Załącznik nr 7 do SIWZ

Wytyczne w zakresie obliczenia ceny oferty

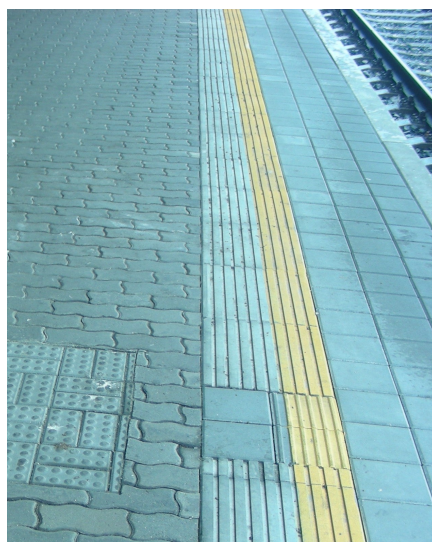
- s) Kolorystycznego i fakturowego oznaczenia peronów na przystankach autobusowych, tj: wykonania (wyznaczenia) na peronach autobusowych (przystankach) stref zagrożenia w postaci linii z kostki integracyjnej w kolorze żółtym o szerokości 30 cm oddalonych od krawędzi peronu (przystanku) o 50 cm (łącznie strefa bezpieczeństwa 80 cm) – patrz przykładowe zdjęcie poniżej
